ROMÂNIA
JUDEȚUL SĂLAJ
CONCILIUL JUDEȚEAN

Nr. 2749 din 26.02.2016

CLARIFICARI LA DOCUMENTAȚIA DE ATRIBUIRE ANEXATĂ ANUNTULUI DE PARTICIPARE NUMĂRUL 165427 DIN 12.01.2016 PUBLICATĂ ÎN SEAP PENTRU PROCEDURA DE ATRIBUIRE A CONTRACTULUI DE ACHIZIȚIE PUBLICĂ AVÂND CA OBIECT: LOT 1: "PROIECTAREA ȘI EXECUȚIA LUCRĂRIILOR PENTRU OBIECTIVUL DE INVESTIȚIE „REABILITARE ȘI MODERNIZARE DRUM JUDEȚEAN DJ 108D: CRIȘENI (DN 1H) - CEHU SILVANIEI (DJ 196), KM 0+000 - 22+693” și LOT 2: „PROIECTAREA ȘI EXECUȚIA LUCRĂRIILOR PENTRU OBIECTIVUL DE INVESTIȚIE „REABILITARE ȘI MODERNIZARE DRUM JUDEȚEAN DJ 196:LIM. JUD. SATU-MARE – HOROATU CEHULUI – BENESAT,KM 28+000-28+900 – 36+080-43+150”

PLANSA NR.	FAZA	DETALII GABIOANE
G1	SF

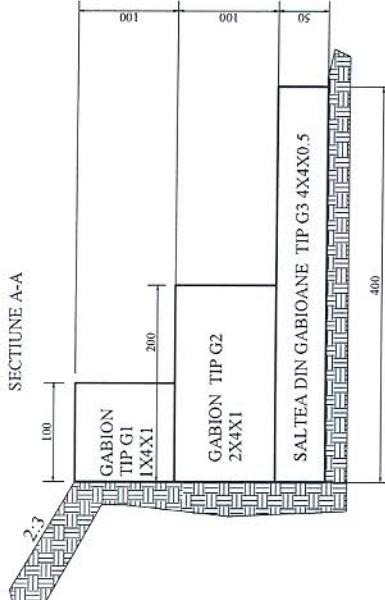
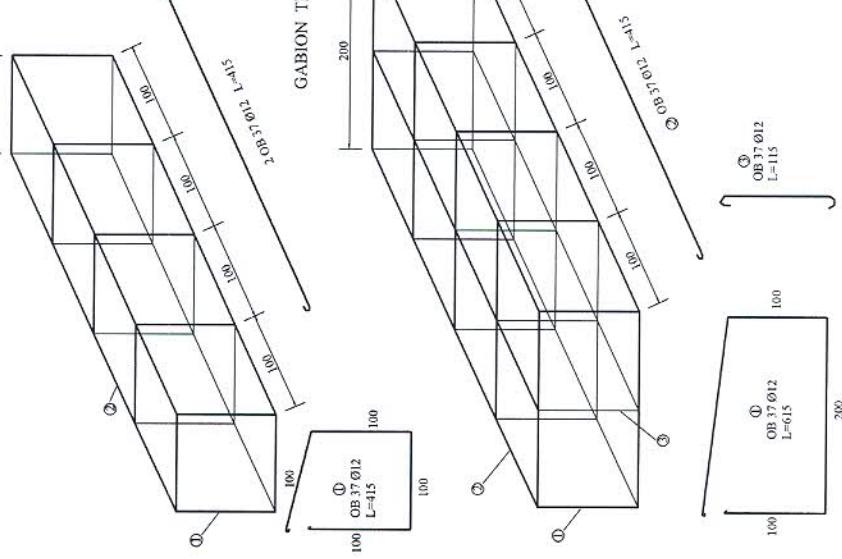
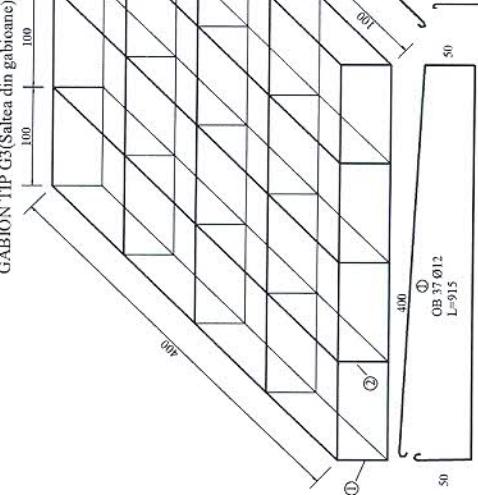
Va solicitați să puneti la dispoziție caracteristicile acestora: lungimi de aplicare, din care să reiasă latimi, inaltimi (la gabioane).

Gabioanele se vor proiecta în lungime totală de 60 m, conform detaliului atașat.
